## 意見書

武庫川流域委員会  
委員長 松本 誠 様

委員 中川芳江

日ごろの武庫川流域委員会へのご尽力に深謝致します。基本高水の審議に関する現時点での意見をご提出致します。

図：棄却された降雨パターンと残る降雨パターン

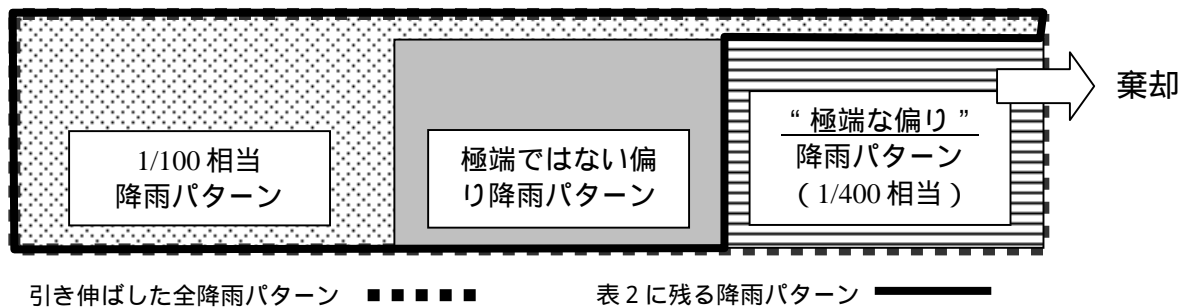
現在の棄却基準では 1 / 100 より起こりにくいケースが含まれている可能性がある。

<理由>棄却の目的は、統計的により適正な 1 / 100 に相当する流量を推定することにあります。統計的に 1 / 100 に妥当かどうか、が主眼になるべきではないか（つまり 1

／100に相当するか否かで棄却する)とします。過去流域に降った雨の最大を考慮するということから(平成8年8月28日古市実績相当の)1/400で棄却した後に残るもの(即ち表2)は、1/100より起こりにくい現象が含まれていることとなります。一級河川の基本方針策定に当たっても棄却基準について必ずしも十分な知見の蓄積があり検討がなされてきたわけではないと感じています。(国土交通省社会資本整備審議会河川分科会議事録、資料等を読んで)
